**AUDITORIA TECNICA PLAN DIRECTOR DE
AGUA POTABLE Y DESAGÜES CLOCALES
PARA LOS DEPARTAMENTOS CAPITAL,
FRAY MAMERTO ESQUIU Y VALLE VIEJO -
PROVINCIA DE CATAMARCA.**

INFORME FINAL

**REF.: PLAN DIRECTOR ELABORADO POR LA EMPRESA
CONCESIONARIA DE LOS SERVICIOS DE AGUA POTABLE Y
DESAGÜES CLOCALES Y PRESENTADO AL MINISTERIO DE
OBRAS Y SERVICIOS PUBLICOS DE LA PROVINCIA DE
CATAMARCA**

Trabajo Elaborado por: Ing. Alejandro Potel Junot

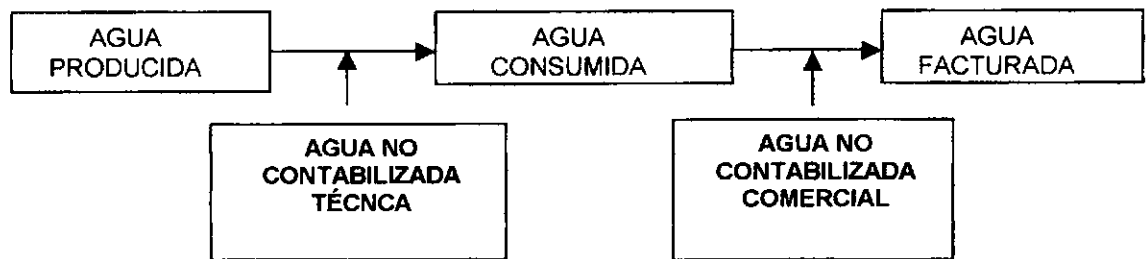
- a) "Si bien en el contrato de concesión Anexo 6, Art.24 – Categoría inmuebles se dice que los baldíos serán considerados como una clase dentro de los inmuebles residenciales, para nuestro estudio y los efectos de identificar claramente los consumos registrados en una vivienda, no se los tendrá en cuenta en esta categoría y si en la categoría No Residencial." ¿Porqué?. Esto no es correcto ya que bajo el punto de vista de la facturación, debe ser considerado como un ingreso residencial, aunque no tenga consumo.
- b) En el ítem "5.3.1. Porcentaje de Agua No Contabilizada Inicial", se menciona "El volumen de agua no contabilizada, resulta de la diferencia entre el volumen de agua producida y el volumen de agua consumida, luego el porcentaje de agua no contabilizada resulta del cociente entre el volumen de ANC y la producción total."

Este concepto no es correcto, ya que el agua no contabilizada total del sistema se calcula entre el agua producida y la facturada. La relación entre el agua producida y la consumida representa al agua no contabilizada técnica, y la relación entre la consumida y la facturada, la no contabilizada comercial. El concesionario puede determinar el agua no contabilizada total teniendo el agua producida y la facturada, pero no el agua consumida, ya que no puede conocer las pérdidas técnicas del sistema. Los conceptos son vertidos a continuación:

Se solicita a Aguas del Valle SA, que presente la metodología utilizada para calcular el agua no contabilizada, ya que según nuestro entender, daría valores más altos a los que realmente son.
